## Asemakaava Vuohensaari

Laatimisvaiheen aikana saadut mielipiteet ja lausunnot sekä vastineet niihin

## Asemakaava Vuohensaari

Ehdotusvaiheen aikana saadut lausunnot ja muistutukset sekä vastineet niihin

#### LIITE 1. Kartta Metsähallituksen hallinnoimasta alueesta Vuohensaaren läheisyydessä

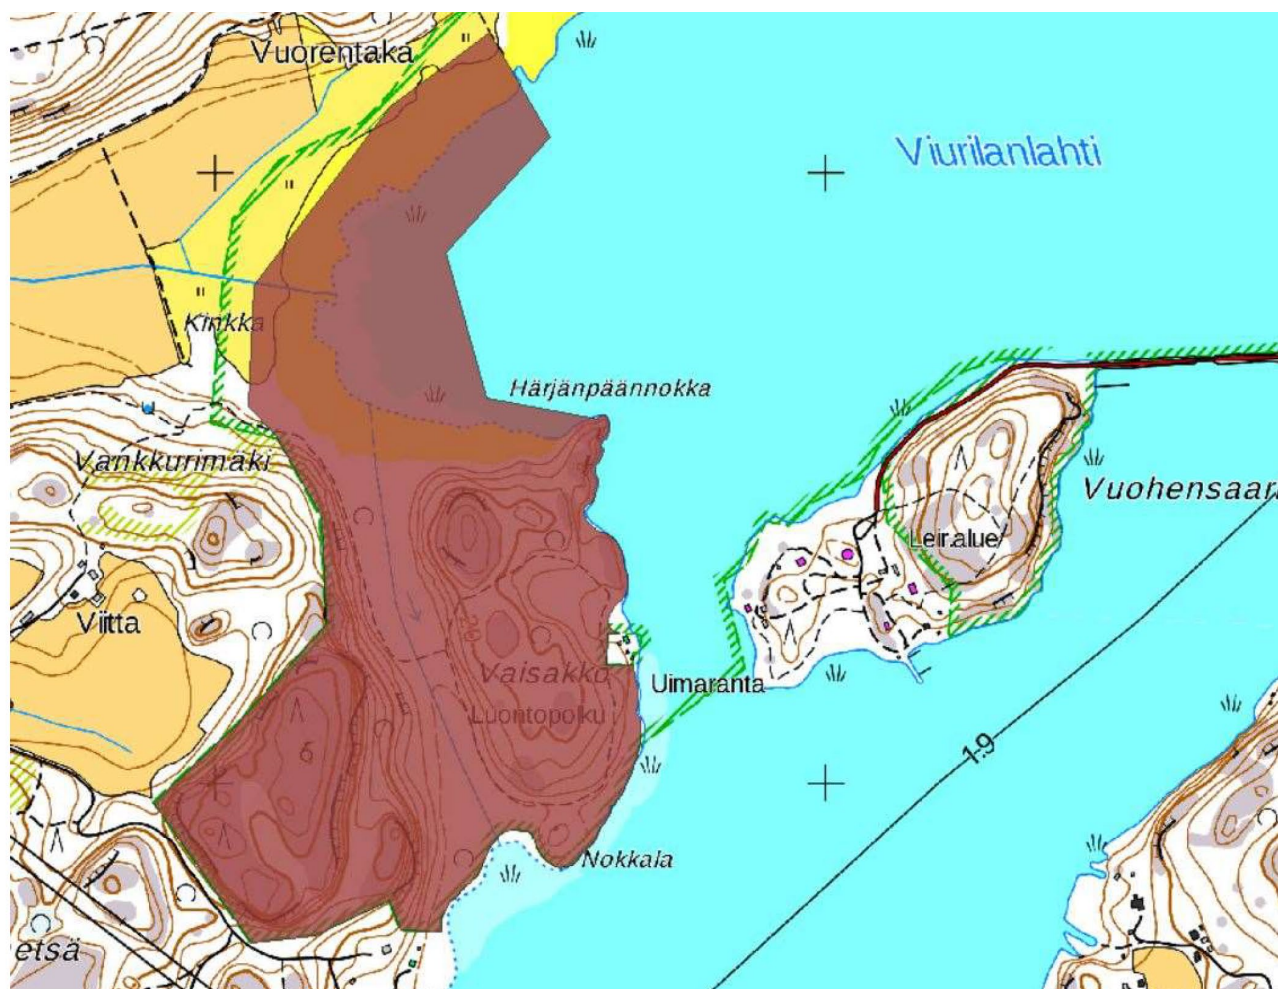
*Asemakaavan länsipuolella sijaitsee Metsähallituksen hallinnoima kiinteistö 734-891-1-2 Vaisakon luonnonsuojelualue, joka on osa laajempaa Viurilanlahti-nimistä Natura-aluetta (FI0200027). Metsähallituksen hallinnoima kiinteistö on esitetty karttaliitteessä 1. Vaisakon luonnonsuojelualue on perustettu suojelemaan Etelä-Suomen tammivyöhykettä edustavia lehtoalueita ja jalopuumetsiä sekä harvinaisia, osin uhanalaisia sien- ja hyönteislajeja. Vaisakossa esiintyy valtakunnallisesti harvinaista luontotyyppiä, Fennoskandian hemiboreaalista luontaista jalopuumetsää. Alueen kasvillisuus on monipuolista, rehevää ja osin harvinaistakin. Vaisakosta löytyy useita kääpiä ja kääväkkeitä, jotka ovat vanhojen metsien indikaattorilajeja. Lisäksi alueella on tavattu valtakunnallisesti uhanalaisia sammalia ja sieniä. Linnustollisesti alue on runsas ja monipuolinen ja omaleimaisuutta tuo etenkin runsas lehtolajisto. Vaisakon luonnonsuojelualueen pohjoisosasta avautuu linnustollisesti arvokas rantaniitty- ja ruovikkoalue. Alueella on merkitystä myös historiallisesti, sillä Vankkurimäen ja Mustametsä -nimisen mäen yhdistävällä kallioharjanteella sijaitsee pronssikautinen hautaröykkiö. Röykkiötä on myös kutsuttu hiittentarhaksi ja Viitan kruunuksi.*

Metsähallitus muistuttaa lisäksi, että kaavan vaikutuksia Viurilanlahden Natura 2000 -alueelle tulisi arvioida.

Vastine: Kaavaselostukseen on lisätty arviointi kaavan maisemallisista vaikutuksista lisärakentamisen osalta. Asemakaavan vaikutusten arviointi Viurilanlahden Natura 2000 -alueen suojeluperusteena oleviin lajeihin teetettiin luonnosvaiheen nähtävillöön jälkeen ks. Elykeskuksen lausuntoon tehty vastine. Vaisakkoon ideoitu lossiyhteys poistettiin havainnekuvaan. Yhteyden toteutus ei ole asemakaavallinen asia. Asemakaavassa ei myöskään oteta kantaa tapahtumien järjestämiseen. Salon kaupungin ympäristönsuojeluohjeissa otetaan kantaa meluntorjuntaan. Ympäristönsuojelu voi asettaa rajoituksia tapahtumien järjestelyajankohdalle ja rajat meluarvoille.

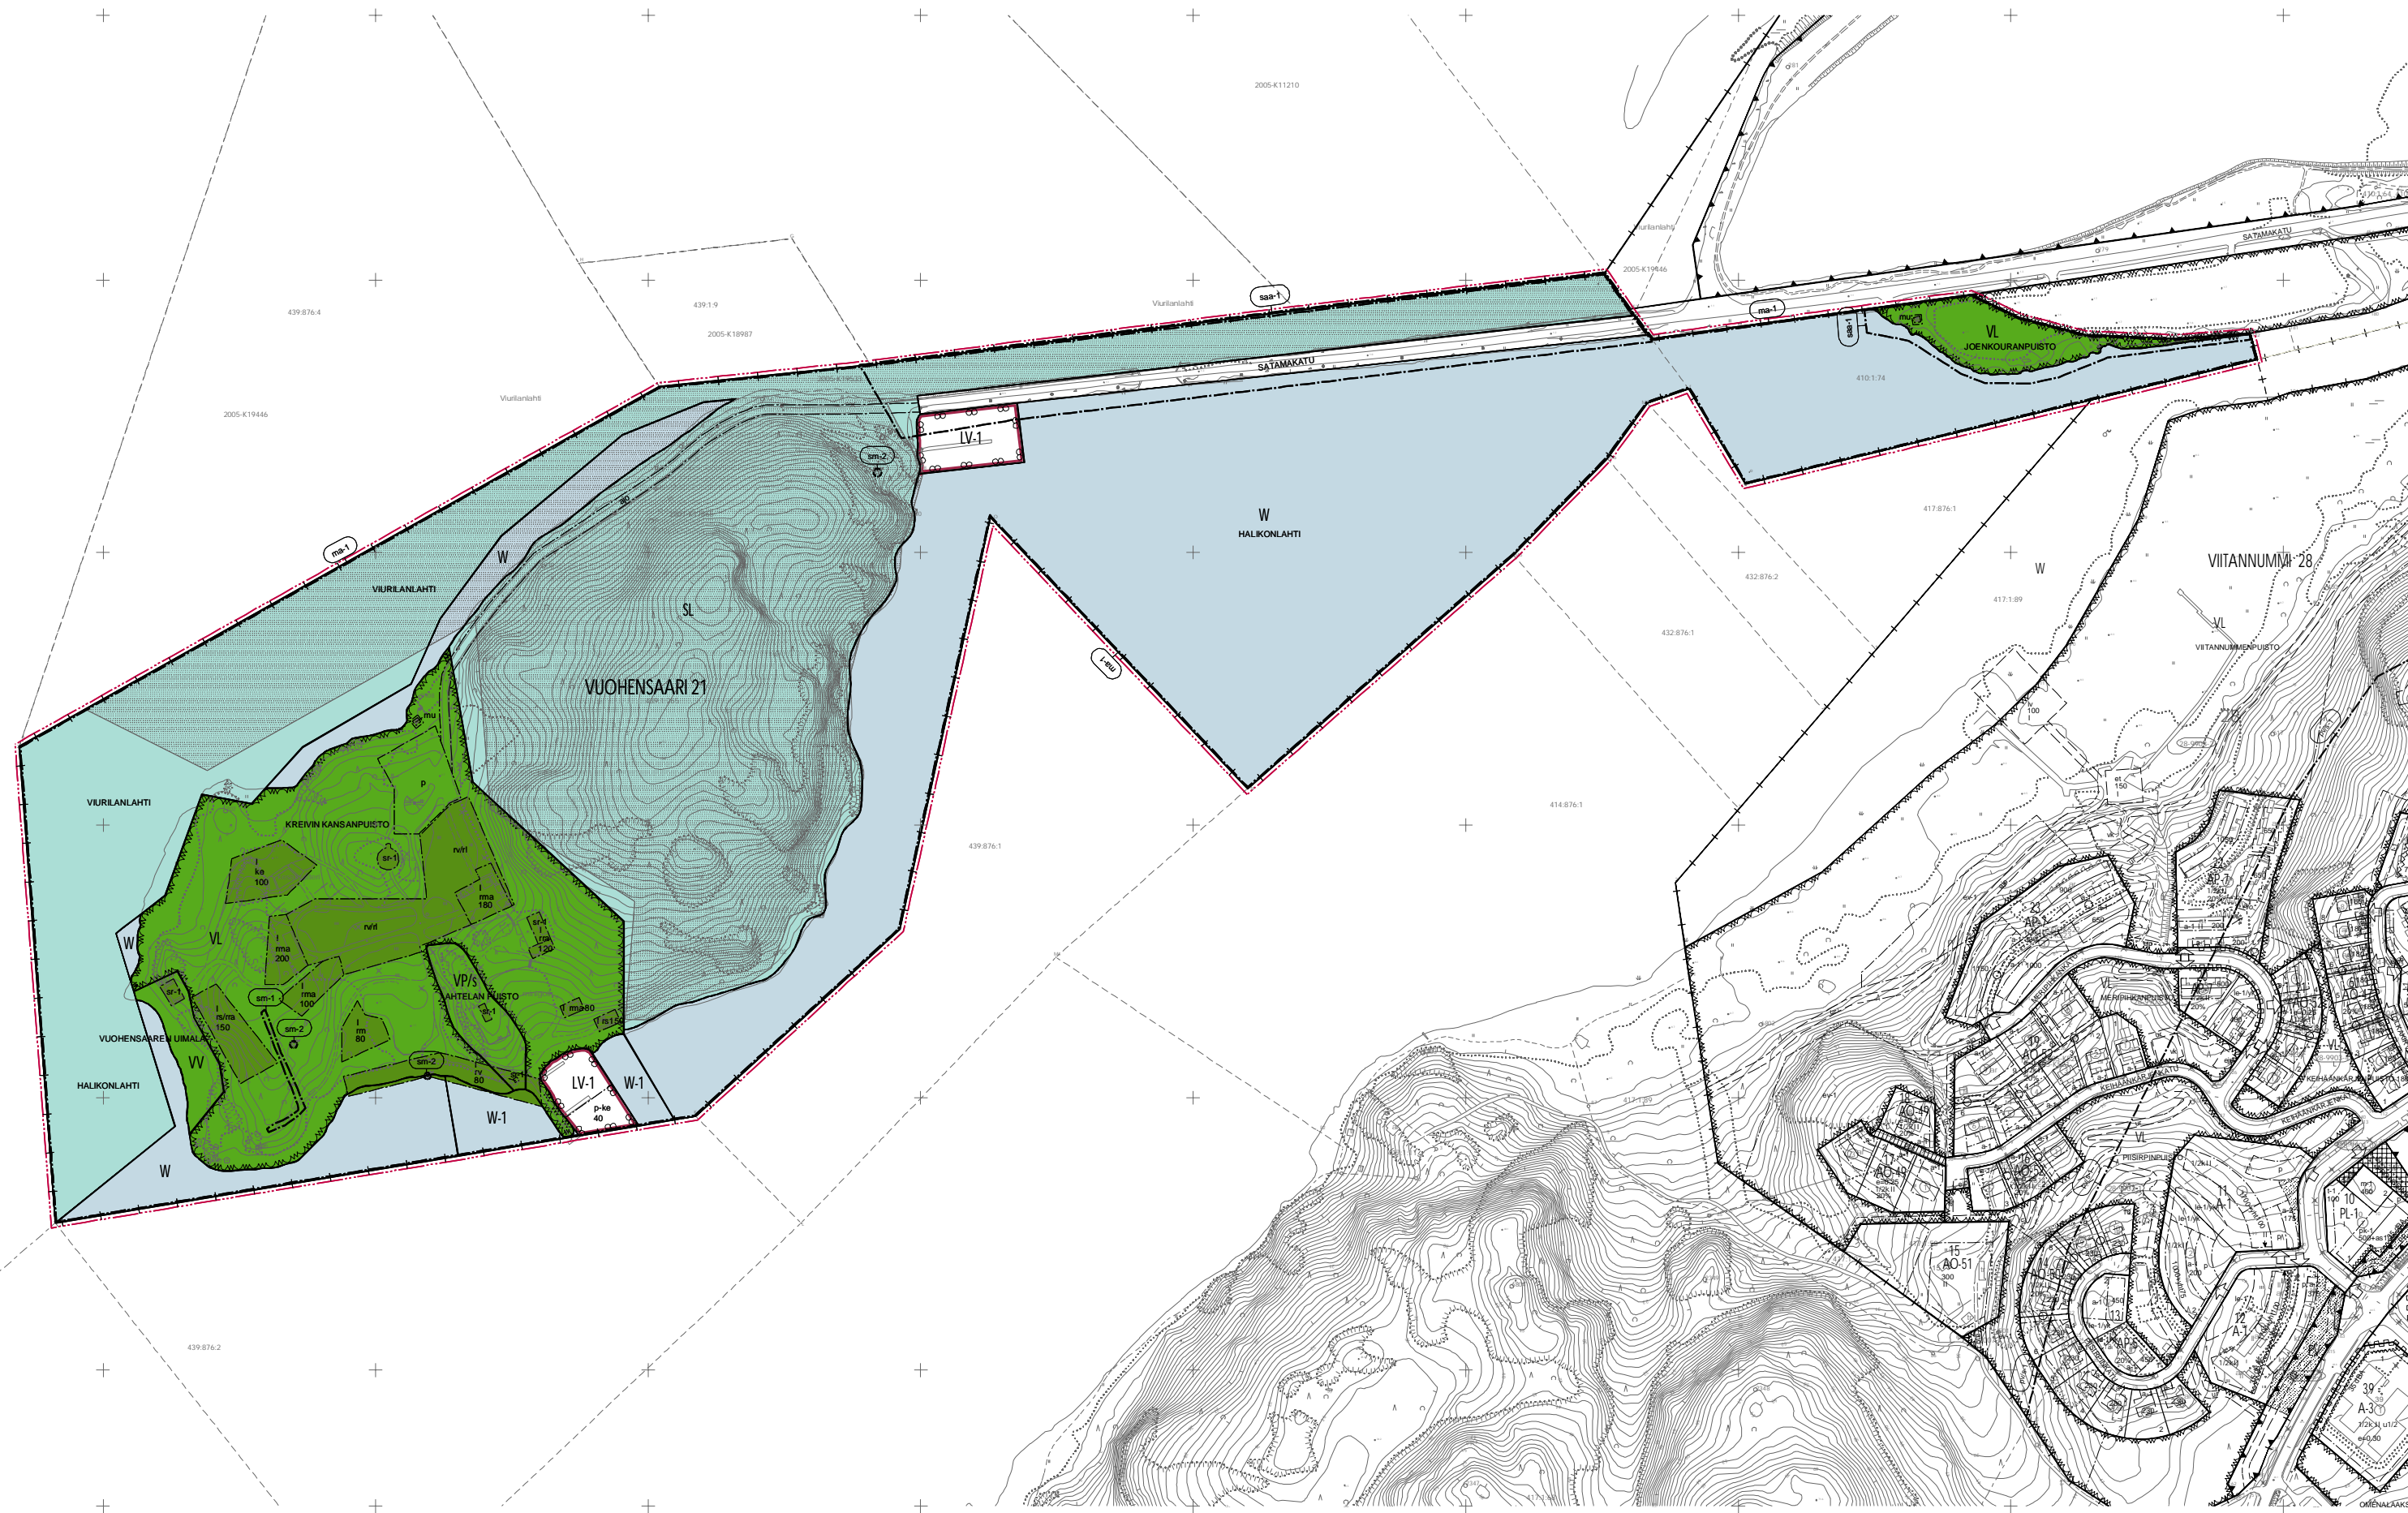
*Salon Seudun Melamogulit Ry on halukas rakentamaan Vuohensaaren kaavaluonnokseen kuuluvalla Joenkouranpuiston lähivirkistysalueelle (kohdenumerossa 463) kanoottien ja kajakkien säilytystilan sekä laiturin. Uusi säilytystila korvaisi nykyisen tilan ja tieto pysyvämästä rakennusoikeudesta mahdollistaisi isomman panostuksen kohteeseen.*

*Ehdotamme, että kaavaluonnokseen siis lisätään kyseinen säilytystila sekä laitur.*

Vastine: Asemakaavaan on osoitettu venevajojen rakentamismahdollisuus saaren eteläosaan leikkipuiston läheisyyteen. Asemakaavassa olevassa Joenkouranpuistoon ei ole mahdollista sijoittaa laituria, kanoottien ja kajakkien säilytystilaa kaavaehdotukseen kuuluvalla lähivirkistysalueen osalla. Asiaa tarkastellaan tulevassa Salonjoen kehittämissuunnitelmatyön yhteydessä osana laajempaa puistokokonaisuutta.
